1 - Denúncia

Projeto do suposto “Velódromo de Manaus”, já em construção (ao custo de ~2,6 milhões de reais) **não atende a requisitos mínimos de segurança, e nem tampouco ao exigido pelas normas técnico-desportivas, para a prática competitiva, ou mesmo recreativa, do ciclismo.**

6 – Características notáveis do projeto em execução em Manaus

Vista em corte mostrando a o arranjo da passarela e inclinação da reta “principal” em frente às arquibancadas.

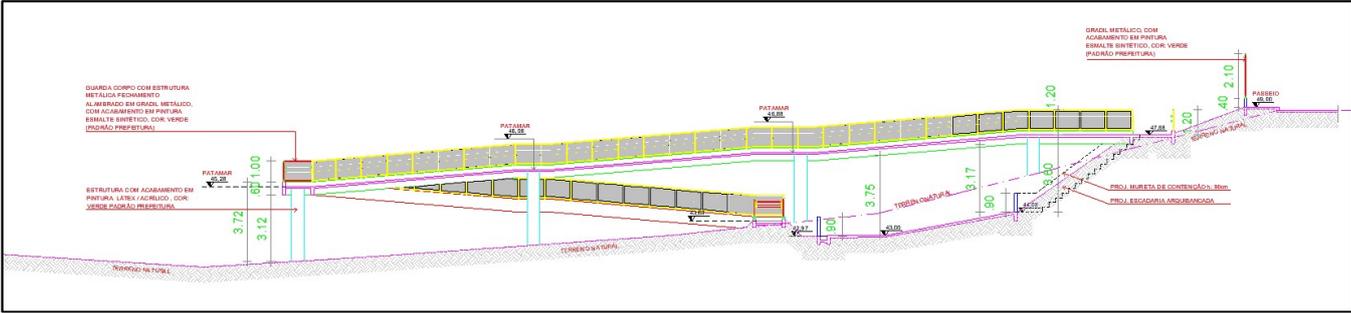
b) No projeto, a inclinação das duas retas maiores é fixa em toda a sua extensão, como um tabuleiro inclinado, **causando transição abrupta para as curvas**, ao invés da “passagem progressiva recomendada” – com exceção da linha mais interna, o perfil das retas de um velódromo deve ser uma “onda” suave, concordando com o perfil das curvas, e;

NÃO HAVERÁ COMO ATENDER, por causa da passarela. A posição normal da linha de chegada (faixa branca larga, com faixa preta fina no meio) é próximo ao fim da reta principal, ou seja, exatamente onde está a passarela, **impedindo visão de comissários e do público sobre o que acontece sobre a linha de chegada.** É preciso que os comissários tenham visão ampla de tudo o que acontece na pista. **A passarela é outra aberração, em se falando de um velódromo.** Por muito menos, pistas como o velódromo do Pan-Rio 2007 foram condenadas para provas oficiais internacionais. No caso dessa do Pan-Rio 2007, a simples existência de dois pilares de sustentação no infield inviabilizaram seu uso nos Jogos Rio 2016 – construíram outro velódromo.

NÃO ATENDIDO – O objetivo de exigir acesso apenas por túneis, além da questão de visão de público e árbitros descrita acima, **tem a ver com segurança** - imaginem alguém, até mesmo uma criança, arremessar ou deixar cair algo da passarela em direção à pista, quando ciclistas estiverem passando em velocidades próximas de 70 km/h.

Diagrama superior da pista.

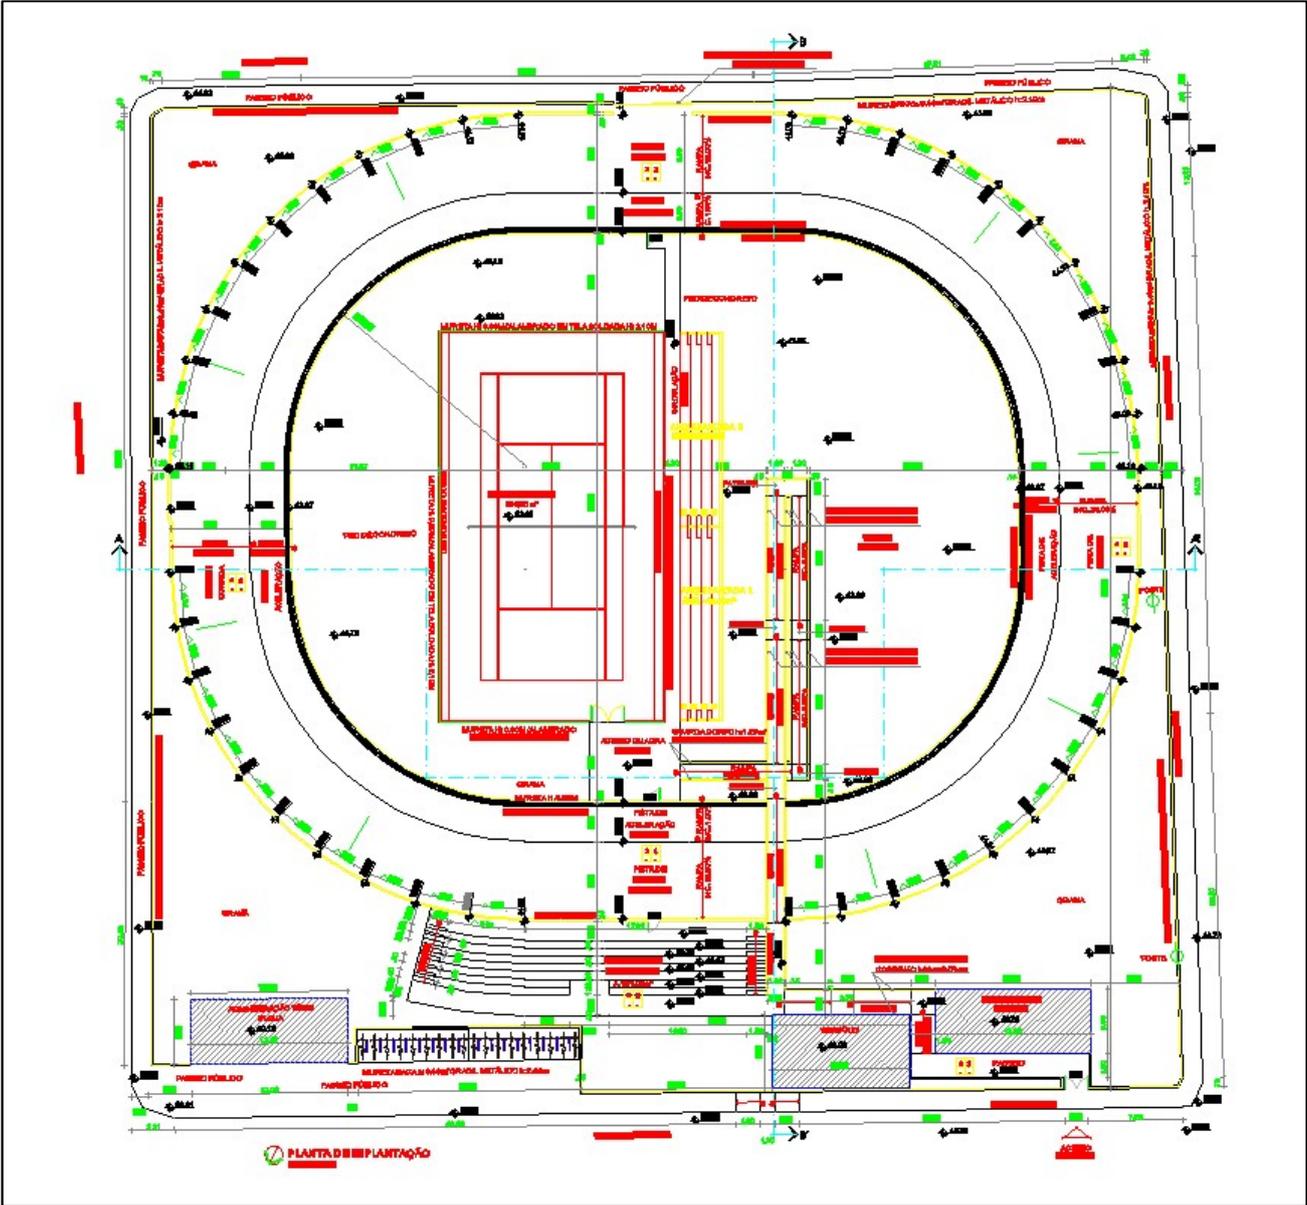
Trata-se de um percurso com **quatro curvas de 90 graus, e quatro retas, duas delas com ~20 m de extensão, e outras duas com apenas ~8 m, ou seja, formando um retângulo com cantos arredondados.**

A inclinação nas retas mais longas será de 18% - ou seja, $10,2^\circ$ - **e as curvas de 90 graus de extensão se iniciam com esses $10,2^\circ$ e terminam com 36% - ou seja, $19,8^\circ$ no máximo, no trecho de maior inclinação das curvas**, que é mantida nas retas mais curtas, de 8 metros, que conectam essas curvas de 90 graus de extensão.

a) A forma deve ser um oval, com duas curvas de 180 graus, por questões das leis da física e da segurança, como veremos adiante, e não o tal retângulo do projeto.

c) **A inclinação das curvas, variando de 10,2 a 19,8 graus de inclinação, INVIABILIZA COMPLETAMENTE o uso seguro E ESPORTIVO da pista.**

NÃO ATENDIDO. Apesar do comprimento de ~188 m estar dentro da faixa definida, sua meia-volta de ~94 m não é submúltiplo do quilometro (1000 m), **impossibilitando realizar competições nas distâncias oficiais previstas.** Como uma pista de atletismo com metragem diferente de 400 m, ou um piscina diferente de 50 m.

166,7 metros atendendo a todos os requisitos técnicos, 7 metros de largura de pista:

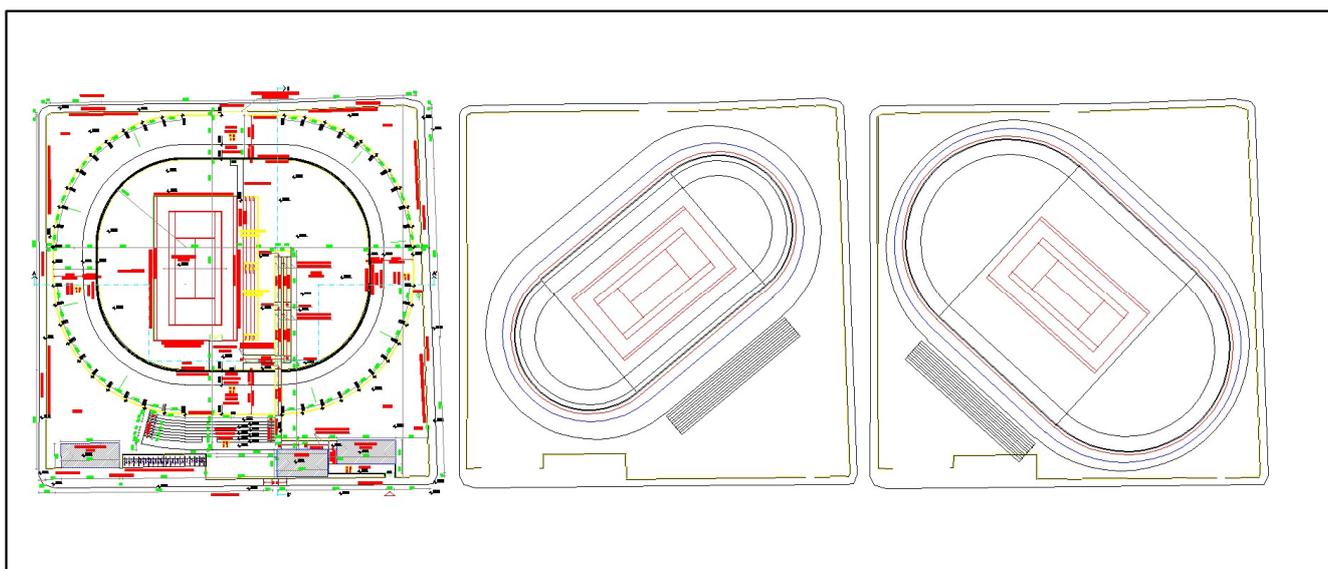
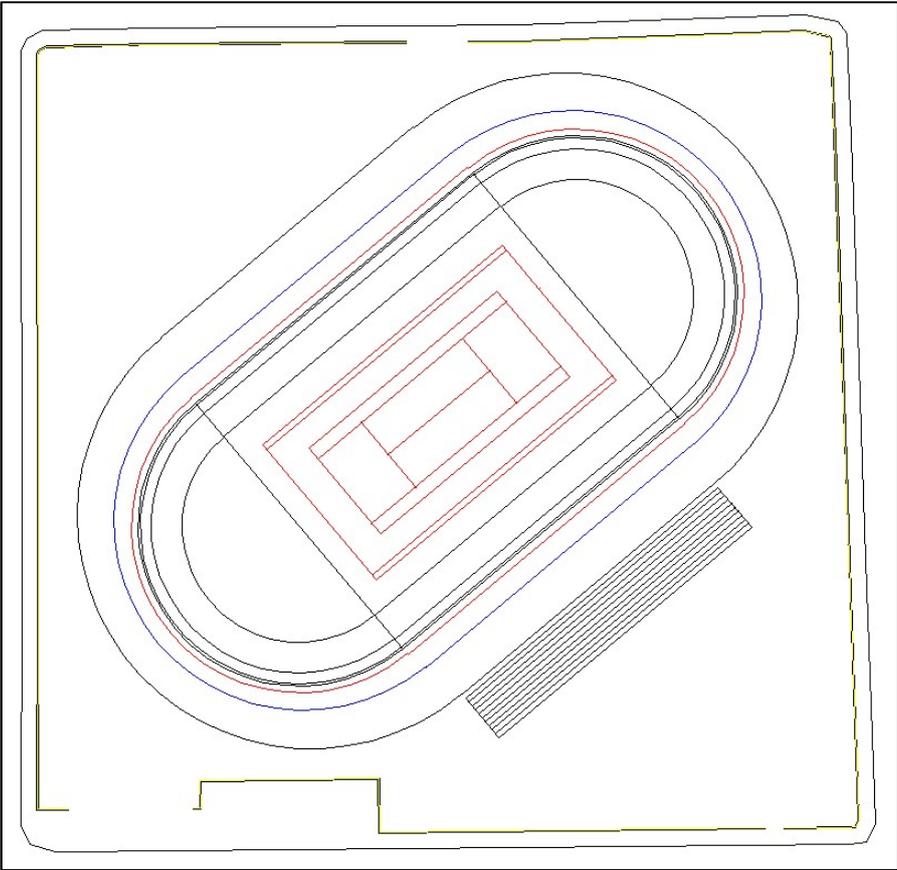
Ambos os pontos já analisados seriam atendidos com projetos de formato oval, e extensão oficial de 166,7 m ou 200 m, conforme desenhos conceituais (feitos em escala perfeita, no mesmo software de projetos de engenharia utilizado no projeto original) a seguir (não seria a medida olímpica 250 m, mas permitiria uso seguro, e competitivo de forma homologada e oficial para competições nacionais e regionais).

Em ambas as soluções estudadas haveria melhor aproveitamento da área externa à pista, com chance de uso para pequeno estacionamento de um lado, e instalações diversas do outro, bem mais generosas do que as previstas para o velódromo (apenas uma sala para ciclismo, e outra para o tênis).

200 metros atendendo a todos os requisitos técnicos, 5 metros de largura de pista.

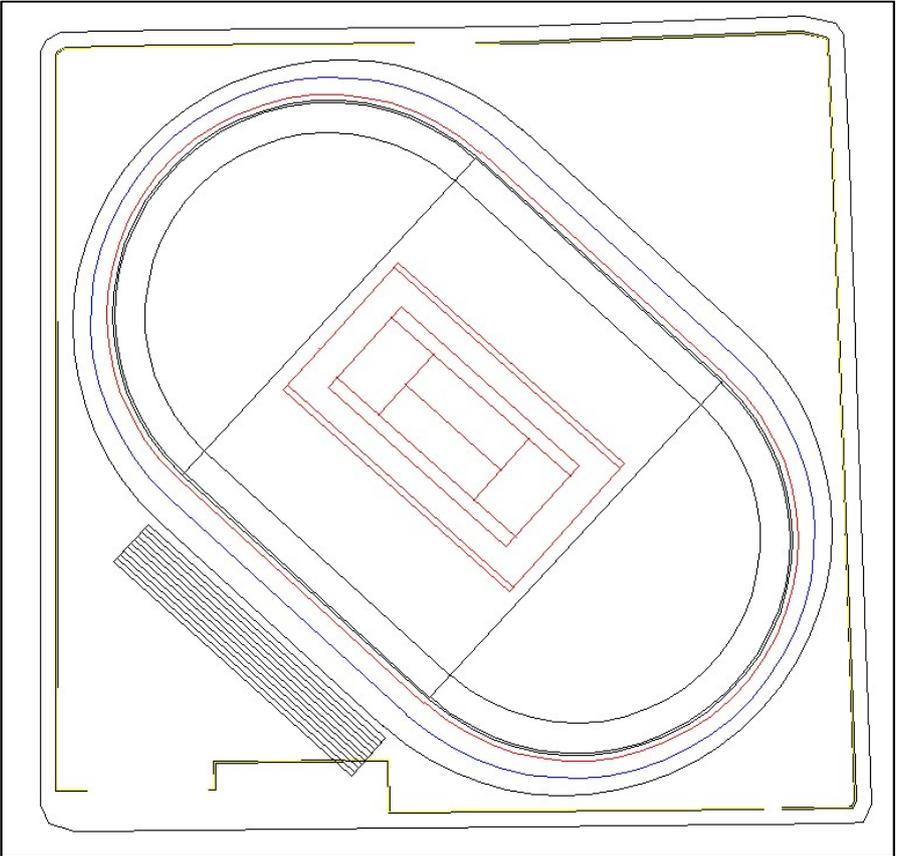
No caso do menor oval, com 166,7 m (6 voltas fazem 1 km) a faixa de rolagem poderia ser até mesmo de 7 metros (recomendado para os olímpicos), e no caso da pista de 200 m (5 voltas fazem 1 km) a faixa talvez precisasse ser reduzida para algo entre 6 e 5 metros (largura mínima ainda aceitável pela norma).
